BI.271.3.2015

Urząd Miejski w Chojnicach działając w imieniu Gminy Miejskiej w Chojnicach udziela odpowiedzi na postawione zapytania dotyczące ogłoszonego dnia 11.02.2015 w Biuletynie Zamówień Publicznych Nr 18511-2015 przetargu nieograniczonego na „Budowę ulicy Waryńskiego w Chojnicach”

Diagram redukcji mocy w godzinach nocnych dla opraw parkowych na ul. Waryńskiego

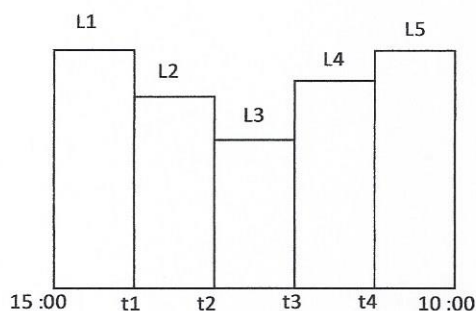
Prosimy o podanie parametrów technicznych i oczekiwanego kształtu dla opraw parkowych dla przedmiotowego zadania. W projekcie nie ma praktycznie żadnych informacji na temat opraw parkowych co wprowadza bardzo dużą dowolność dla potencjalnych wykonawców w kwestii jakości proponowanych rozwiązań dla opraw parkowych. (W projekcie jasno i zrozumiale są opisane jedynie oprawy drogowe LED).

t1 :	21 :30	t2 :	00 :00	t3 :	02 :00	t4 :	03 :00		
L1 :	100	L2 :	80	L3 :	70	L4 :	80	L5 :	100

- Od momentu włączenia opraw do 21:30 - 100%
- Od 21:30 do północy – 80%
- Od północy do 2:00 – 70%
- Od 2:00 do 3:00 – 80%
- Od 3:00 do wyłączenia oprawy nad ranem 100%
